島根原子力発電所 2号炉 確率論的リスク評価（PRA）について 津波レベル 1 PRA

平成31年4月
中国電力株式会社

島根原子力発電所 2 号炉確率論的リスク評価（P R A）について

2. 審査会合での指摘事項に対する回答（1 / 12）

図1 施設護岸における津波水位に対する年超過確率

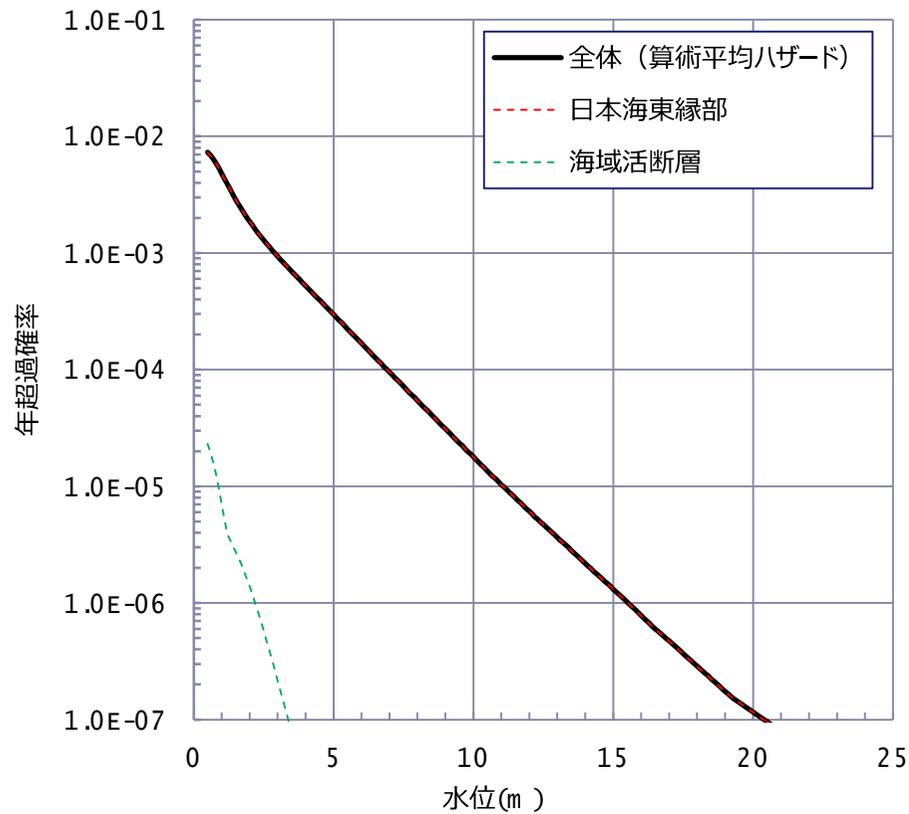
- 指摘事項（第142回審査会合（平成26年9月30日））
漂流物の影響について詳細に説明すること。

- 漂流物の影響については、炉心損傷頻度の評価に有意な影響を与えるものではないと判断した。
- 漂流物の影響について、区分毎（発電所構内（海域・陸域）、発電所構外（海域・陸域））の評価結果を以下に示す。

発電所構内（海域）における漂流物になり得る物としては、発電所に来航する船舶が挙げられるが、図1に示すとおり、地震発生後、数分で到達する海域活断層に想定される地震による津波は、年超過確率 $1.0E-07$ /炉年においても施設護岸における水位はEL5m未満であり、EL8.5mの敷地への浸水はないため、仮に燃料等輸送船が漂流物となった場合においても、炉心損傷に有意な影響を及ぼす可能性は十分に小さい。

ハザード曲線、フラクタイル曲線と算術平均曲線（土木学会（2016）より引用）

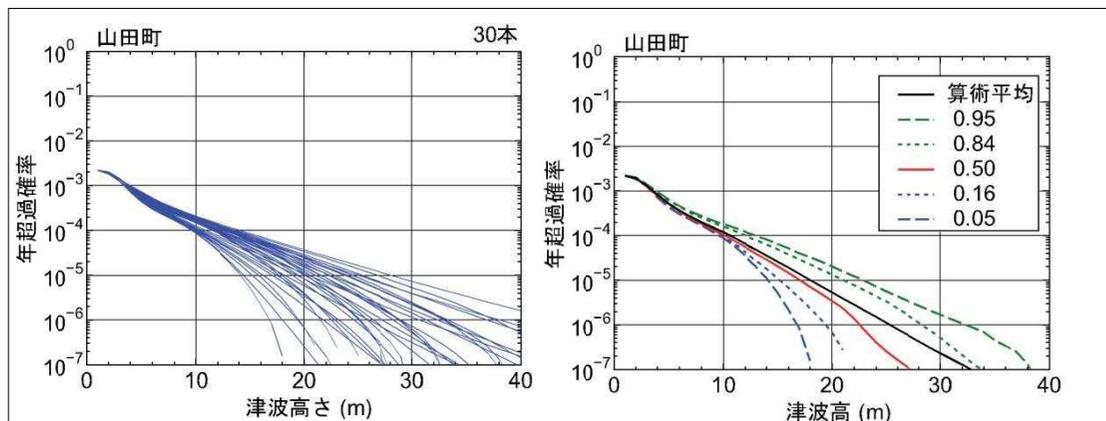
津波ハザード曲線の平均曲線が、80～90%フラクタイル曲線に偏っている理由を説明すること。

- フラクタイル曲線は、各地点において、ある津波高さに達する頻度がどの程度あるか（年超過確率）であり、これを超えないとみなす専門家のコンセンサスがどの程度の割合で得られるかをパラメータとして整理したものである（例えば、5割の人がこれより小さいと認めるような年超過確率を示した曲線を50%フラクタイルという）。

- ①多数のハザード曲線に対し、水位 h_i について、確率が小さい曲線から順次パスの重みを足した時の和が0.5の時、年超過確率 $P(h_i)0.5$ が求まる。
 - ②水位 h_i を順次とり、プロットすることにより50%フラクタイル曲線ができる。
- 平均曲線（算術平均曲線）は、任意の水位における確率を足し合わせ、平均化した曲線であり、確率の高いハザード曲線に引きずられる特性を持っている。
 - 以上より、水位が大きくなり信頼度別フラクタイル曲線の差が大きくなると平均曲線は信頼度の高い曲線に偏りやすいため、島根原子力発電所における年超過確率の平均曲線（算術平均曲線）は信頼度の高い曲線に偏っている。

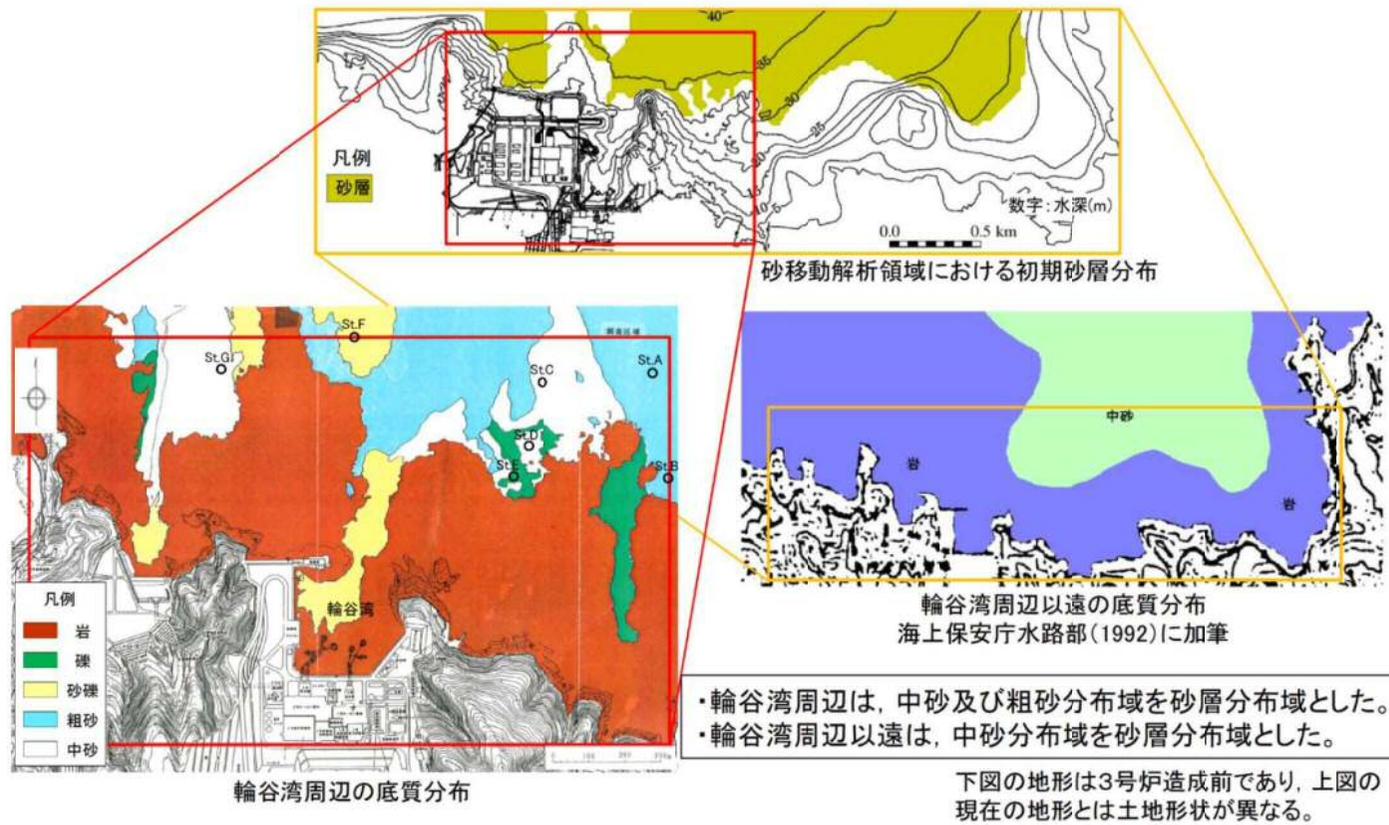
津波に伴う砂の堆積が海水の取水性へ与える影響について、定量的に説明すること。

- 島根原子力発電所前面海域には砂の分布はほとんどない（P.31参照）。
- 基準津波 1 による取水口位置における最大堆積厚さは、高橋ほか（1999）の浮遊砂上限濃度 1%の0.02m であり、海底面から取水口呑口下端までの高さ（5.50m）に対して十分に小さく、取水への影響はないことを確認した（P.32参照）。
- 基準津波 1 による取水槽における最大堆積厚さは、0.02m となり、取水槽底面から補機海水ポンプ下端までの高さ（0.50m）に対して十分に小さく、取水への影響はないことを確認した（P.33参照）。
- 更に、大津波来襲により取水槽水位がEL - 3m 以下となった場合には循環水ポンプを停止することとしており、この場合の取水槽における砂の堆積厚さは何れのケースでも0.00m である（P.33参照）。
